Bericht des Kärntner Landesrechnungshofs

Generalsanierung des Sozialpädagogischen Zentrums Klagenfurt (Großvorhabensüberprüfung)

LRH-BERICHT-3/2026

Abbildung 5: Detailschnitt Terrassen 2. Obergeschoß

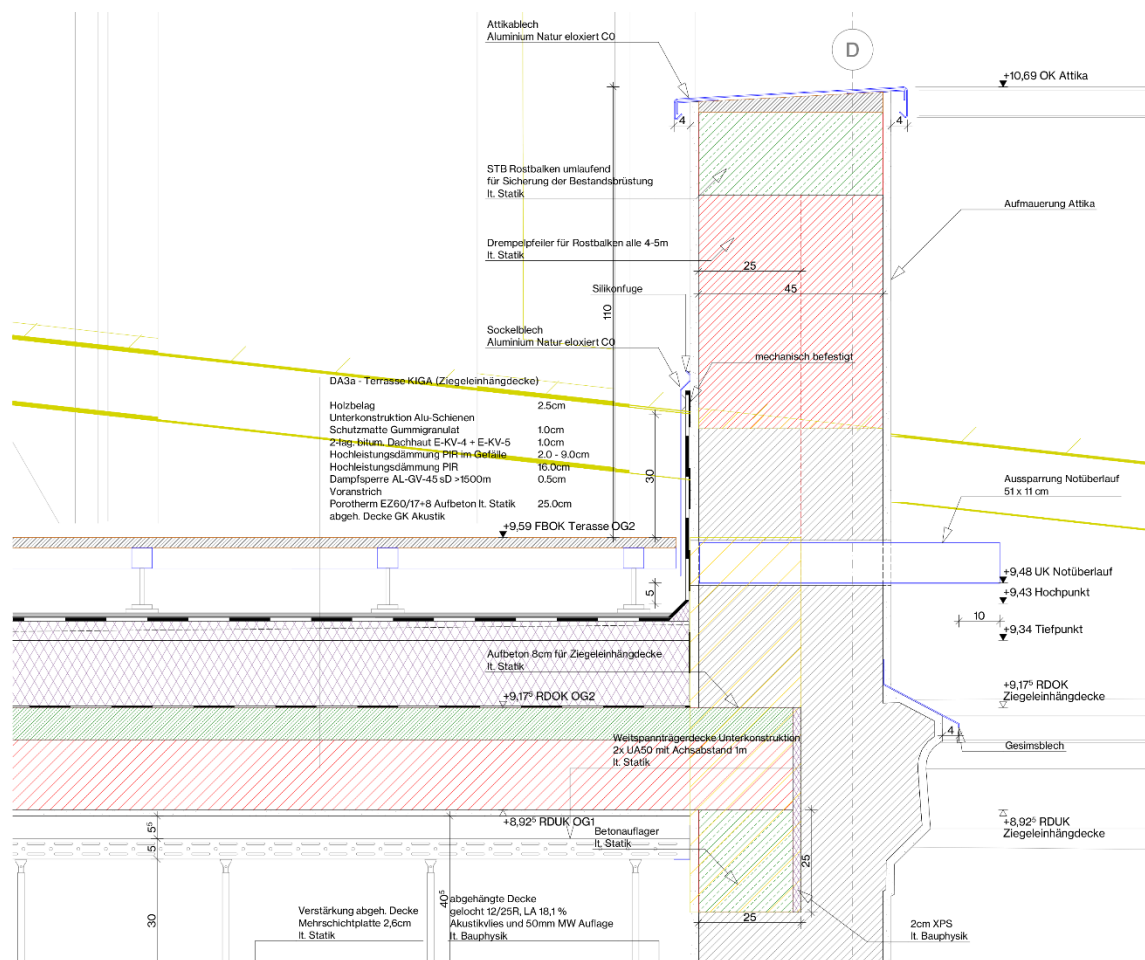
Nachfolgend musste ein neues Deckentragwerk mit verstärktem Auflager geplant werden. Darauf war ein Flachdachaufbau mit hochleistungsfähiger Wärmedämmung und verringerter Dämmstärke vorgesehen. Die verringerte Dämmstärke war notwendig, um Niveauunterschiede zwischen Innen- und Außenbereich minimal zu halten und so den Zugang zu den Terrassen zu ermöglichen. Die Terrassen waren darüber hinaus nicht überdacht vorgesehen, womit Schneefall und Regen die Nutzung einschränkten. Die für die Terrassen erforderlichen baulichen Maßnahmen waren insgesamt im Verhältnis zum Nutzen, auch unter Einbeziehung der geplanten Fluchtwege über die Terrassen im Südtrakt, aufwendig.

Das LIM wies in seiner Präsentation in der Sitzung des Lenkungsausschusses vom Oktober 2025 auf das vorhandene Einsparungspotential bei den Terrassen hin. Eine geänderte Planung war den vorgelegten Unterlagen jedoch nicht zu entnehmen. Der Lenkungsausschuss nahm die Einsparungspotentiale demnach nicht war.

- 14.2 Der LRH kritisierte, dass für den Kindergarten im zweiten Obergeschoß drei Terrassen zusätzlich zu den großzügig geplanten Spiel- und Bewegungsflächen vorgesehen waren. Die baulich erforderlichen Maßnahmen waren im Vergleich zum Nutzen unverhältnismäßig. Der LRH empfahl, die Terrassen im zweiten Obergeschoß entfallen zu lassen sowie, bestehenden Decken- und Dachkonstruktionen beizubehalten und die Fluchtwege im Südtrakt durch einfachere Maßnahmen sicherzustellen.

Der LRH kritisierte weiters, dass die im Lenkungsausschuss aufgezeigten Einsparungspotentiale bis zur Großvorhabensüberprüfung durch den LRH in der Planung nicht berücksichtigt waren. Der LRH empfahl, die seitens des LIM bereits aufgezeigten Einsparungspotentiale und die weiteren Optimierungspotentiale des LRH zu nutzen.

Abbildung 9: Ansicht im BIM-Modell

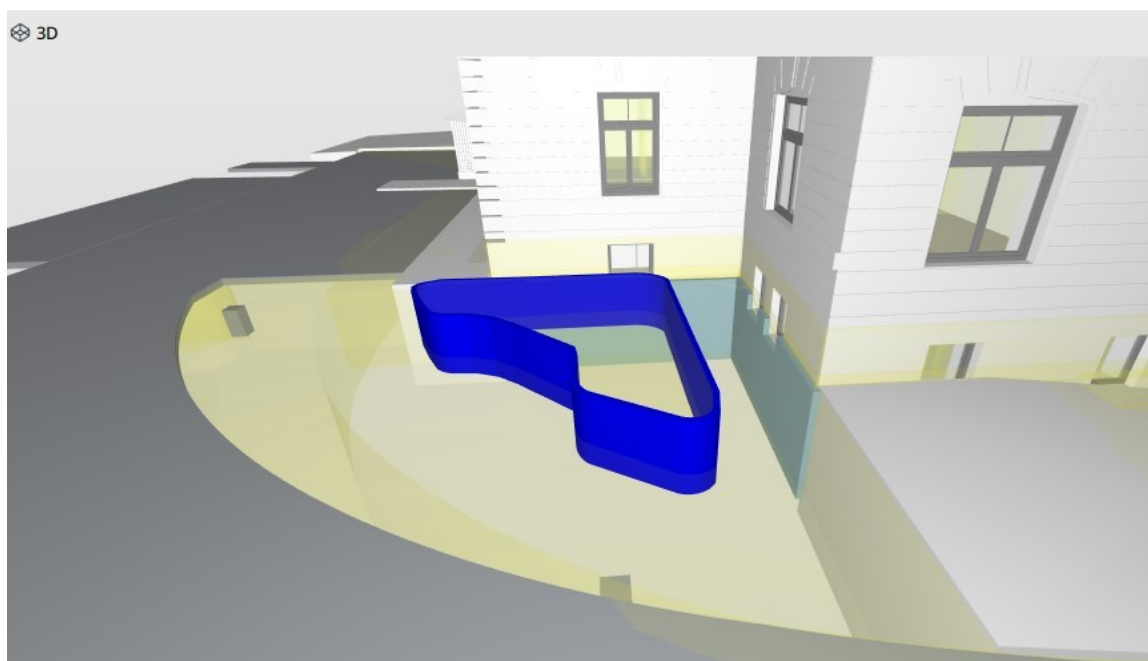
Beeteinfassungen in einer Pauschale und somit doppelt in den Soll-Kosten berücksichtigt. Der LRH reduzierte die Soll-Kosten dahingehend um 1.300 Euro. Eine weitere Überprüfung der BIM-Auswertung ergab, dass die Wände der Garagen ebenfalls in den Abbruchmassen der Zwischenwände aus Ziegel und Trockenbau berücksichtigt waren. Da es für das Abtragen der Garagen auch Pauschalpositionen gab, waren die Kosten analog zu den Beeteinfassungen mehrfach berücksichtigt. Der LRH reduzierte die Soll-Kosten dahingehend um 9.700 Euro.

Die gesamten Mengen der Wandabträge splittete der Planer nachfolgend prozentuell auf Positionen für den Abbruch von Ziegelwänden und Trockenbauwänden. Den Prozentschlüssel legte der Planer aufgrund von Annahmen und Erfahrungswerten fest. Das Auslesen der Wände mit einer Materialeigenschaft war aufgrund der fehlenden Materialinformationen im BIM-Modell nicht möglich.

Abbildung 11: Baugrubenaushub

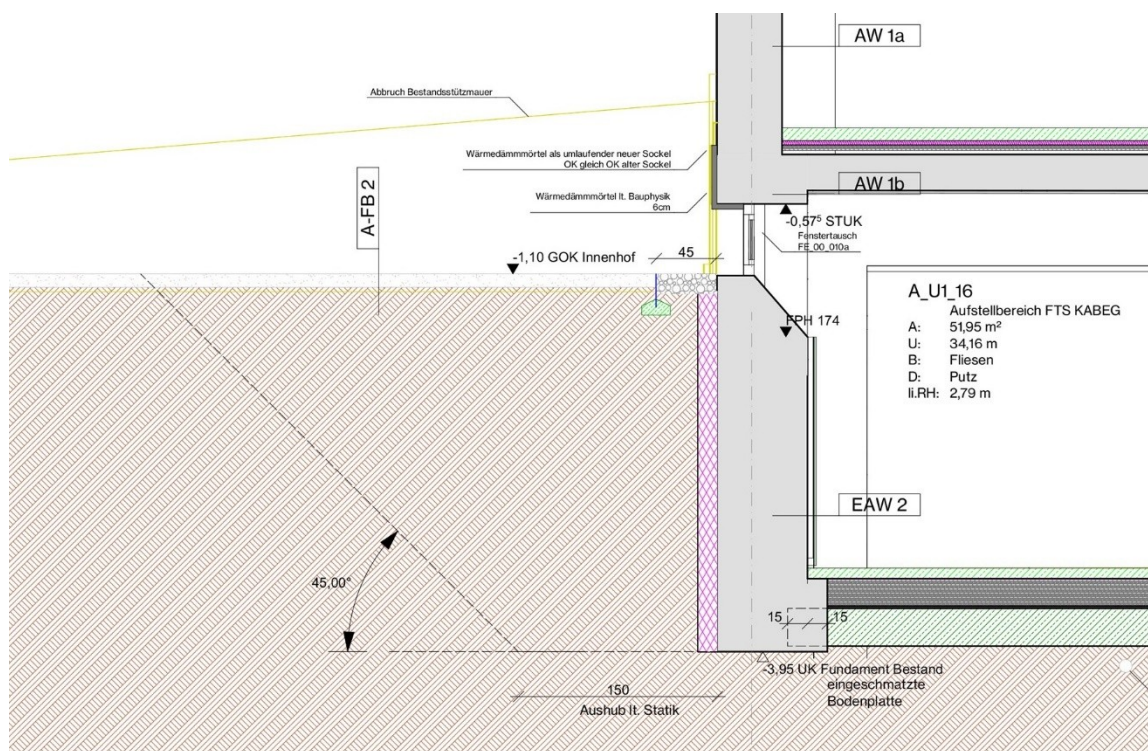
Der Aushub der Baugrube beinhaltet das Freilegen und Hinterfüllen der gesamten Außenwand unter dem derzeitigen Urgelände. Die Grabarbeiten waren für die Herstellung der Abdichtung und Dämmung des Untergeschoßes notwendig. Weiters war das flächige Absenken des Geländes im Süden und Osten des Gebäudetrakts berücksichtigt. Die Geländeabsenkungen dienten zur Gestaltung des Spielplatzes, zur Errichtung eines Zugangs vom Spielbereich der KITA in die Gatschgarderoben und zur Erhöhung des Lichteintrags in das Untergeschoß des Gebäudes.

Eine Überprüfung der Massenbilanz des Erdaushubs zeigte Unstimmigkeiten zwischen Aushub, Wiedereinbau und Deponierung. Im Zuge der Fragebeantwortung kontrollierte und korrigierte das LIM die Massen. Der LRH reduzierte darauf aufbauend die Soll-Kosten um rund 16.000 Euro.

Abbildung 13: Planausschnitt umfangreicher statische Maßnahmen

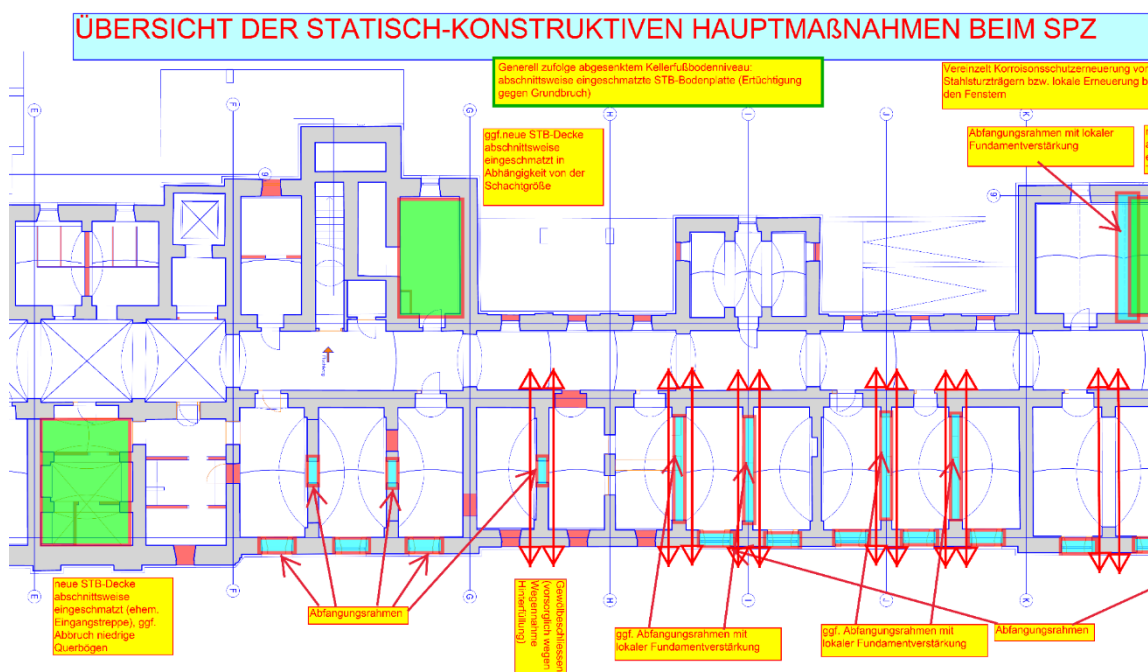
Aufgrund der Überprüfung bestehender Eisentraversen, die den Nachweis der Tragfähigkeit nach dem Umbau nicht mehr erfüllten und eine rechnerische Überschreitung von bis zu 42% aufwiesen, plante das LIM konstruktive Verstärkungen. Eine dieser Maßnahmen war eine Stahlkonstruktion, die als Rahmen sowohl zur vertikalen Lastabtragung von darüberliegenden Trennwänden als auch zur Abtragung horizontaler Lasten, wie beispielsweise den Windlasten, diente. Die

Durch das Absenken des Geländes im Anschluss an die Außenwand ergab die statische Begutachtung der Gewölbedecken eine vorsorgliche Empfehlung, bei den Gurtbögen zusätzliche Stahlzugstangen einzubauen, um den Lastabtrag nach außen zu kompensieren. Die Kosten waren in der Soll-Kosten-Berechnung berücksichtigt.

Abbildung 14: Ansicht auf Nordfenster

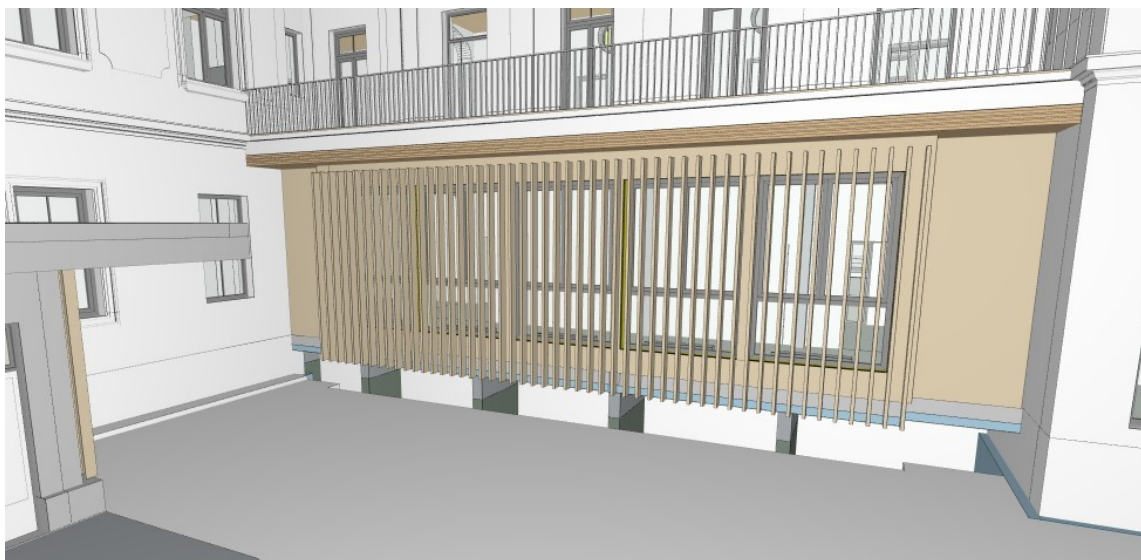
Der Zubau der zwei Garderoben war mit neun Fenster Richtung Norden geplant. Davor waren Lamellen aus Brettschichtholz angedacht. Die Fenster bestanden aus einem zweigeteilten oberen Teil, der öffenbar war, und einer unteren Fixverglasung. Zwischen der Fixverglasung und den vorgesetzten Lamellen war nur ein geringer Abstand vorhanden, der eine Fensterreinigung nur erschwert zuließ.

Der LRH kritisierte die als Sichtschutz oder Beschattungselemente geplanten Lamellen vor den Fenstern der nordausgerichteten Garderobe. Er empfahl, die Notwendigkeit dieser zu prüfen sowie die Anzahl der Fenster und deren untere Fixverglasung hinsichtlich der Fensterreinigung zu evaluieren.

Abbildung 17: Innenportal aus Holz mit horizontalen Teilungen

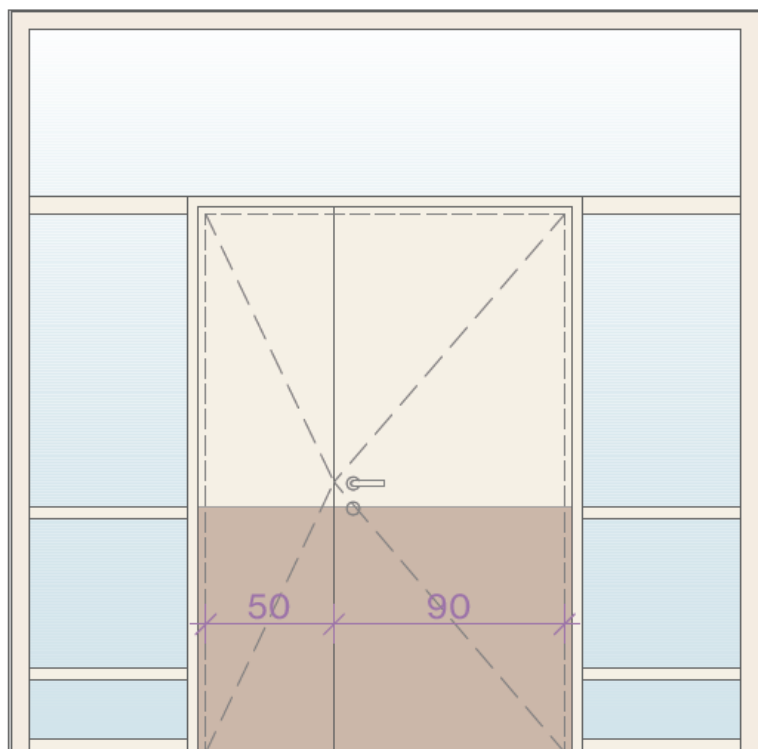
Gliederungen gerecht zu werden. Die gewählte Art der Umsetzung mittels Riegel aus Massivholz stellte dabei eine aufwendige Lösung dar.

Abbildung 18: Verkleidung von Heizkörpern

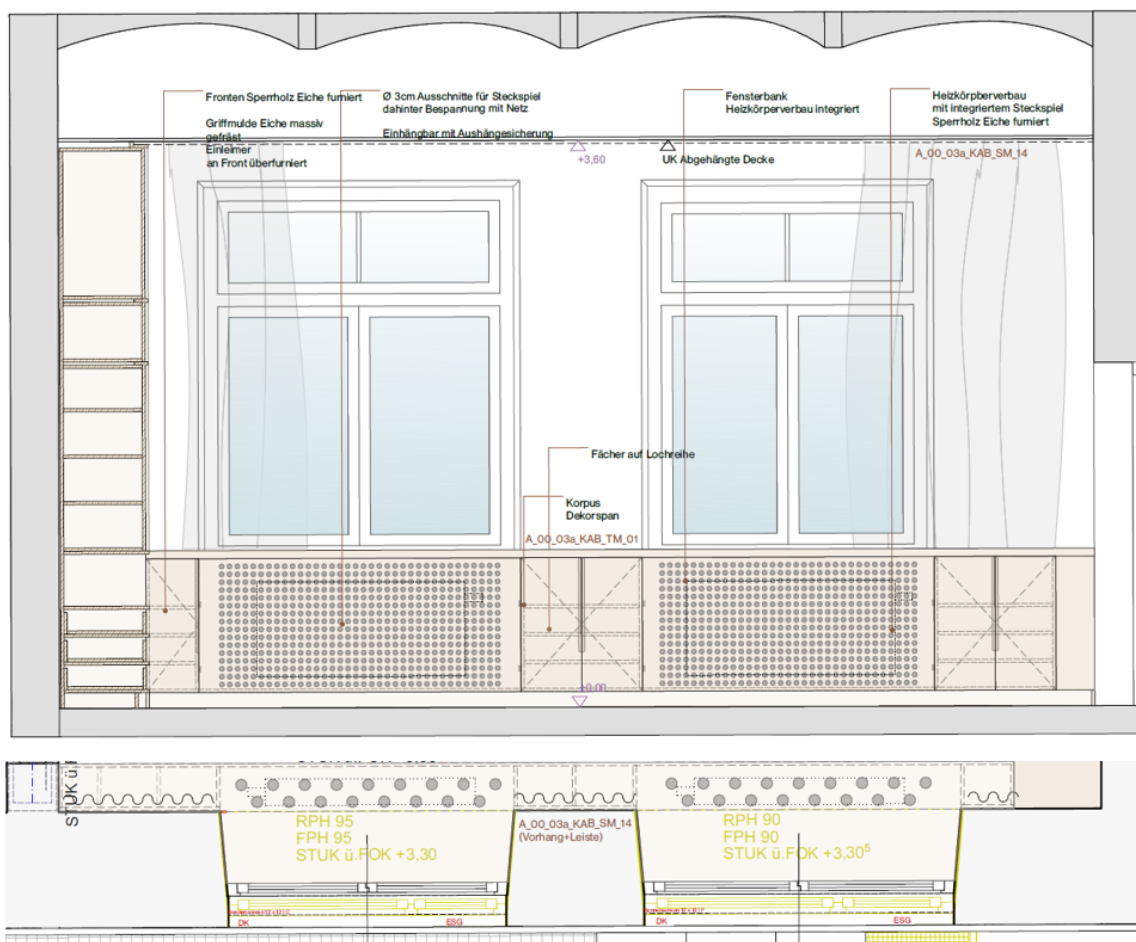
In den Bautischlerarbeiten waren Innentüren, Innenfenster aus Holz, Sanitärtrennwände und Heizkörperverbauten enthalten. Heizkörperverbauten waren geeignet, die Luftzirkulation und die Abgabe von Strahlungswärme in den Raum zu behindern. Gleichzeitig durften Heizkörper in Kinderbetreuungseinrichtungen Kinder nicht gefährden. Die Verkleidung bestand aus gelochten Holzwerkstoffplatten an der vertikalen Front und gelochten Holzeinsätzen an der Oberseite der Heizkörper.

Abbildung 19: Beispielhafter Schrankverbau für Gruppenräume

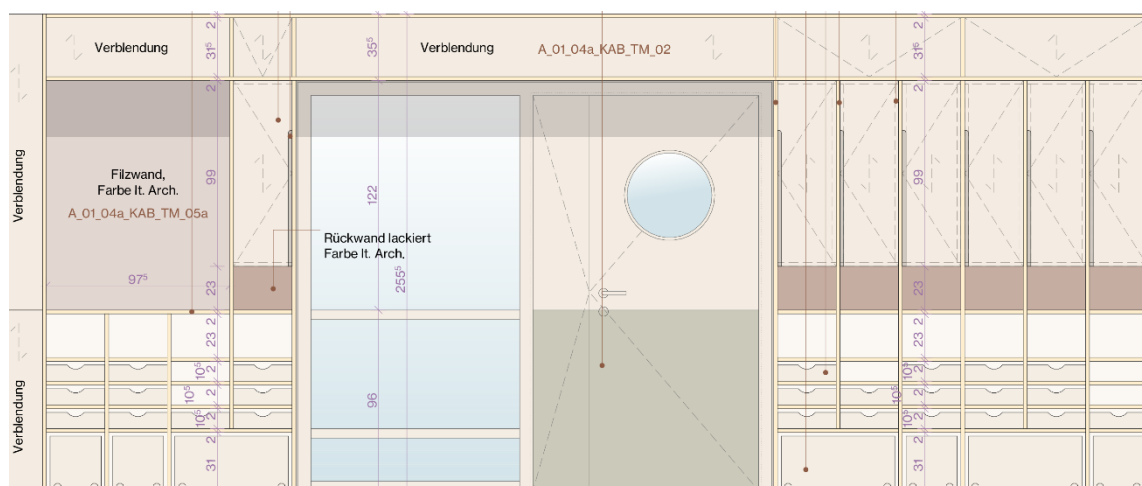
- 59.1 Sowohl ortsfeste Möbel als auch Stühle, Tische und Kleinmöbel für Kinder stellten überwiegend individuell geplante Sonderlösungen in hochwertiger Tischlerqualität dar. In den Gruppenräumen der Kinderbetreuung waren dazu beispielsweise maßgefertigte Schrankverbauten in vielfach kleingliedriger Konstruktion vorgesehen.

Abbildung 20: Geplanter Wandverbau im Kindergarten

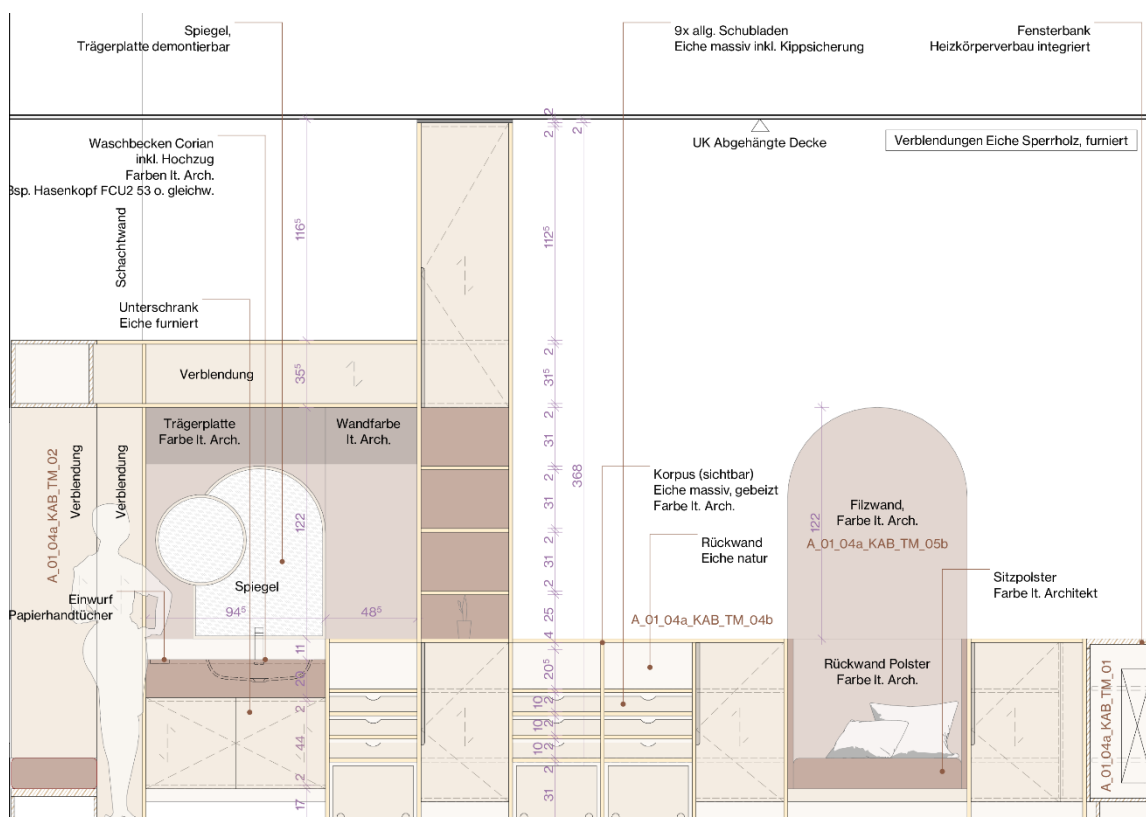
höherer Stabilität und Feuchtigkeitsbeständigkeit, während Kanten von beschichteten Rohspanplatten leicht aufquellen würden. Gleichzeitig bestanden in der allgemeinen Standardausführung auch Küchenarbeitsplatten aus beschichteten Rohspanplatten mit entsprechender Kantenausführung. Weiters waren anstelle der eingefrästen Griffmulden industrielle Einbauteile aus Metall verfügbar.

Abbildung 21: Holztreppe zur Galerie mit Bücherregal

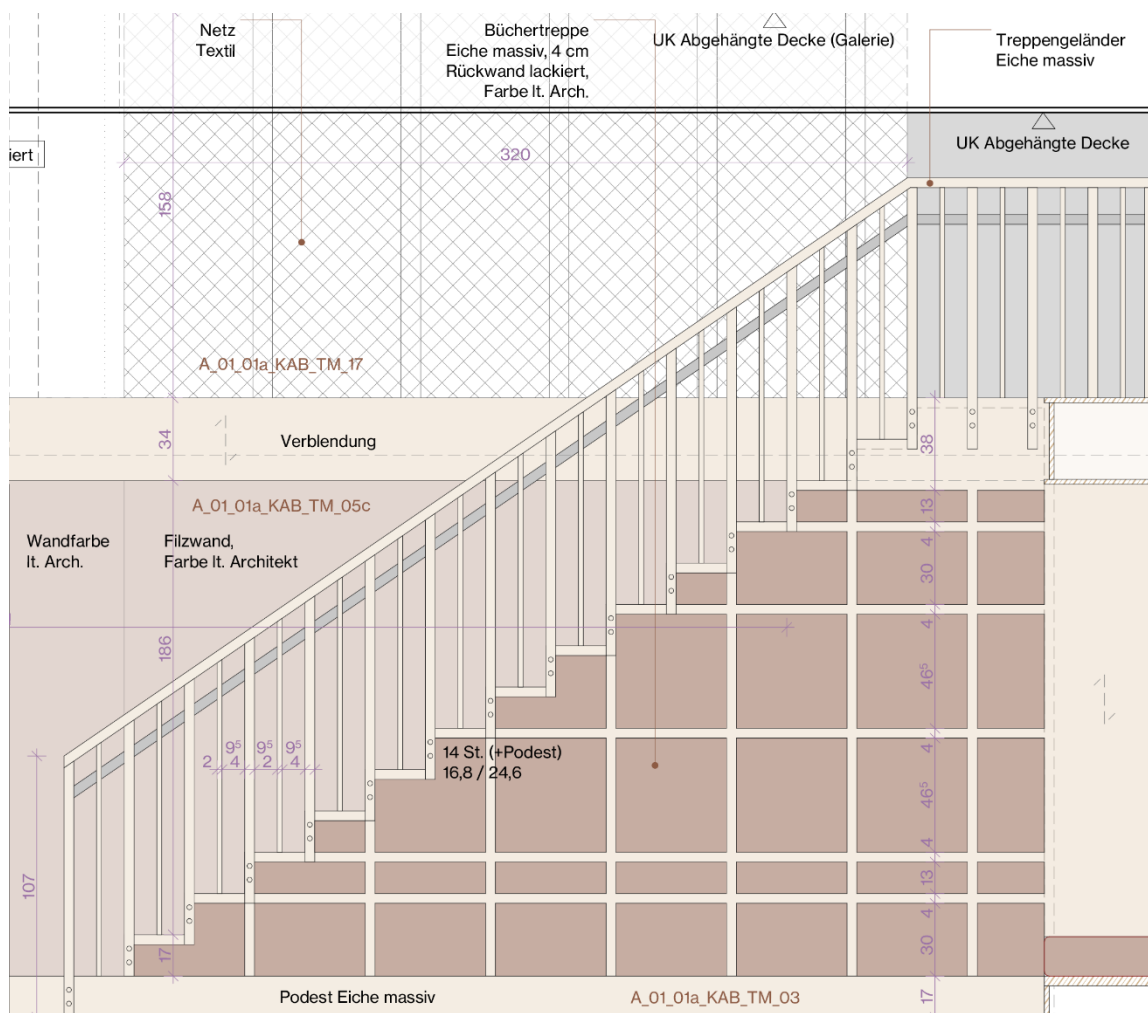
Neben den Schrankverbauten bestand Stauraum auch unter Treppen, die auf halbohohe Galerien führten. Die Treppen lagerten auf Regalkonstruktionen auf und waren mit diesen verbunden. Die Regale mussten somit auch eine tragende Funktion übernehmen und bestanden, wie die Treppe, aus massivem Eichenholz.
